Proyecto: "EXTRACCIÓN DE MINERALES NO METÁLICOS (PIEDRA DE CANTERA) HACHA"

Asunto: Comentarios técnicos sobre EsIA "Extracción de Mineral no Metálico (Piedra de Cantera) Hacha"

Comentarios sobre la **Información Aclaratoria** del Estudio de Impacto Ambiental, titulado “**Extracción de Minerales no Metálicos (Piedra de Cantera) Hacha**”, a desarrollarse en la Comunidad de Hacha, corregimiento de Llano Norte, distrito de La Pintada, provincia de Coclé.

INFORME TÉCNICO DE EVALUACIÓN DE INFORMACIÓN
COMPLEMENTARIA Nº-001-2020

Verificación de Coordenadas

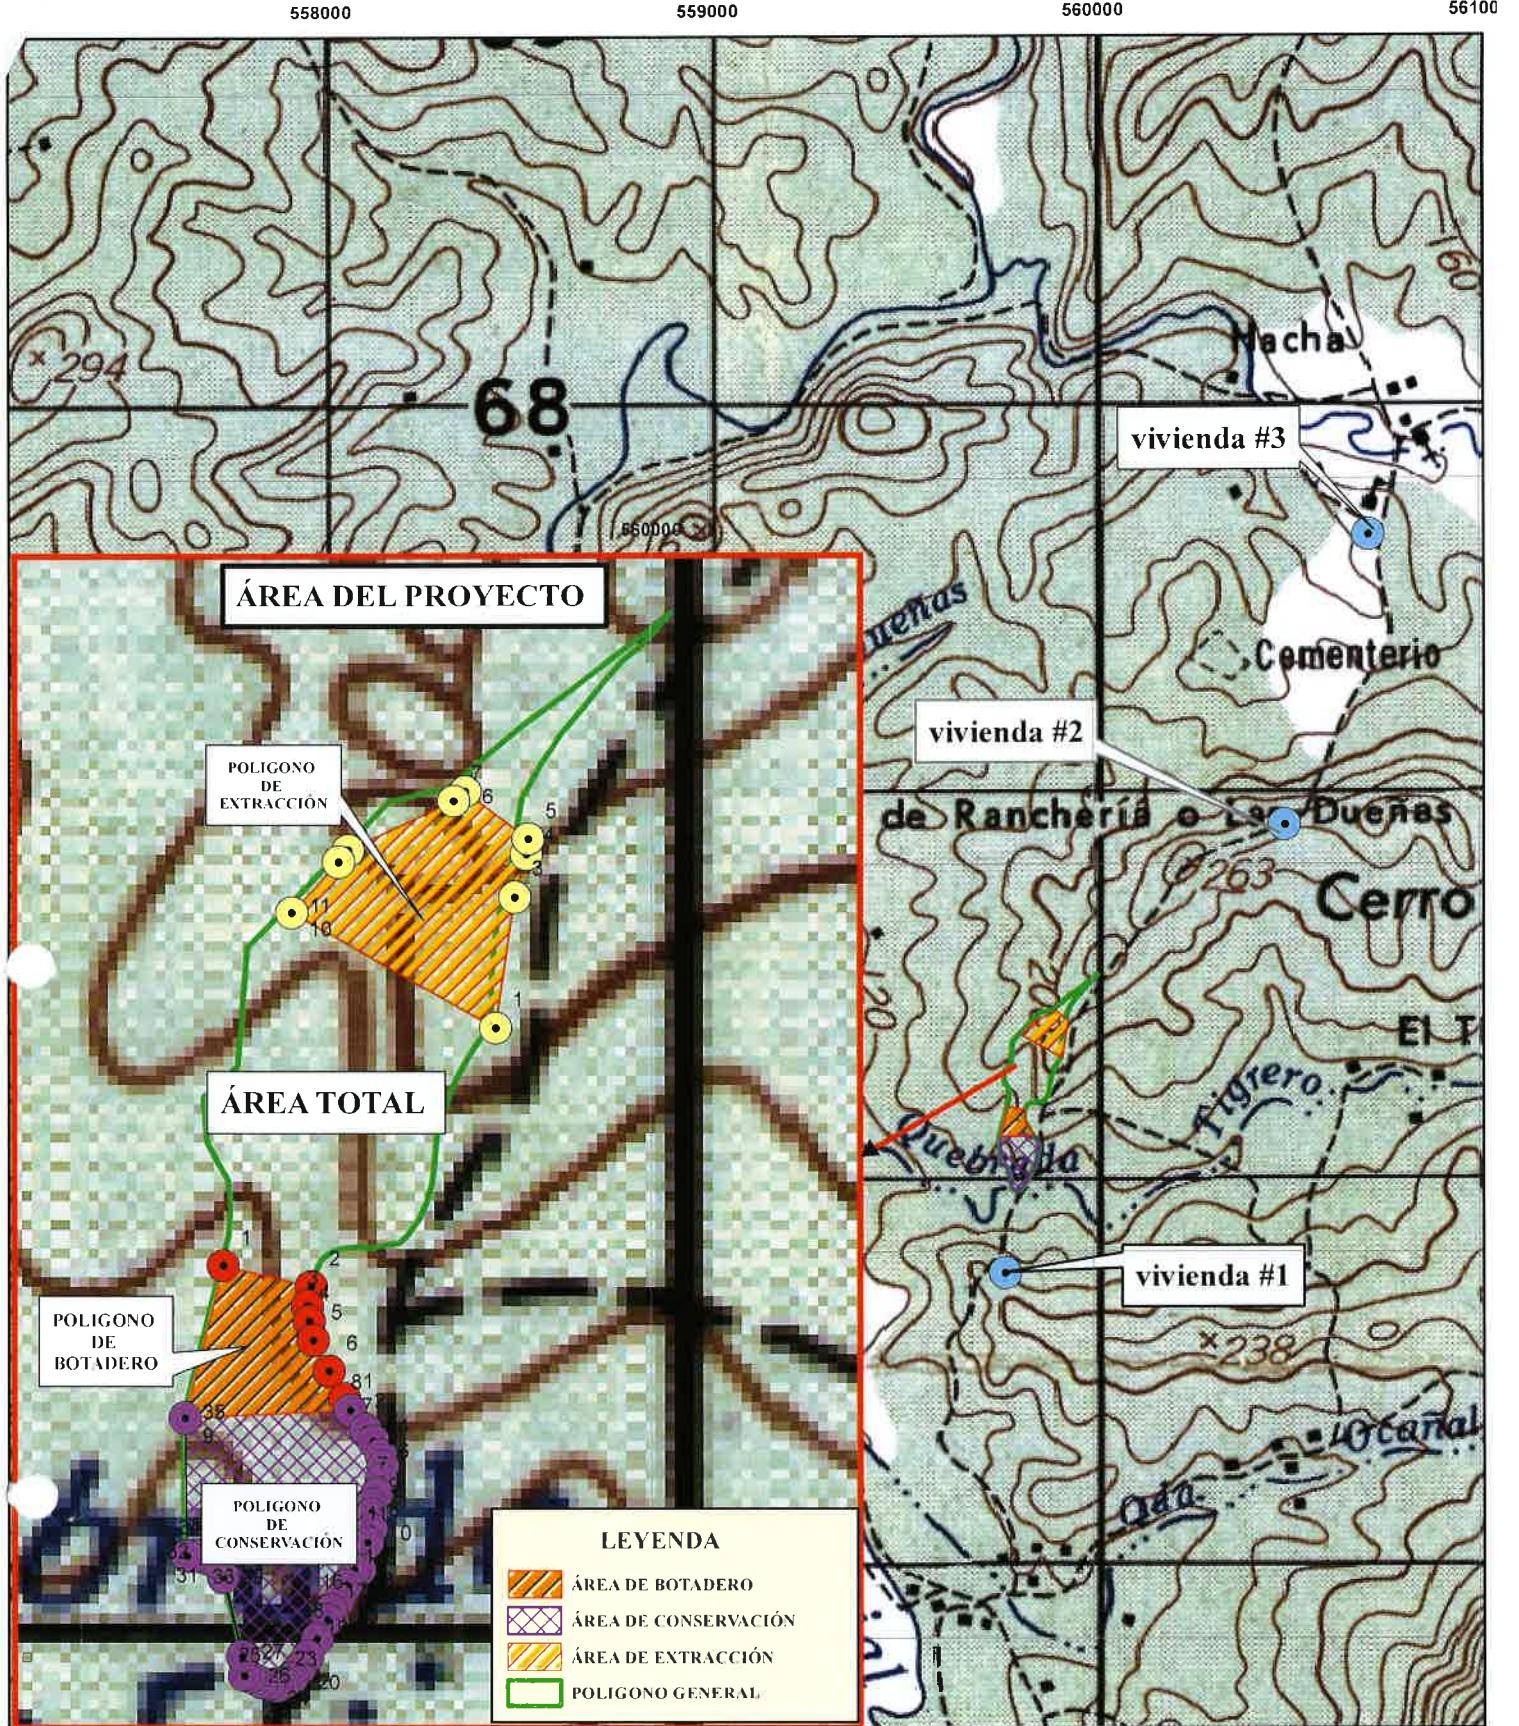
Coordenadas presentadas en UTM WGS 84

Las coordenadas se ubican fuera de área considerada como protegida.

Los polígonos tienen las siguientes áreas:

PUNTOS	MEDIDAS
Área total	4 ha + 365 m²
Área de extracción	8253.5 m ²
Área de botadero	4430 m ²
Área de conservación	1 ha + 045m ²

PUNTOS	DISTANCIA DEL ÁREA DE EXTRACCIÓN
Vivienda #1 al punto (559919E; 966499N)	576 m de longitud
Vivienda #2 al punto (559936E; 966597N)	752 m de longitud
Vivienda #3 al punto (559936E; 966597N)	1 km + 477 m de longitud

Todos los puntos proporcionados se ubican en la provincia de Coclé, distrito de la pintada y corregimiento de llano grande.
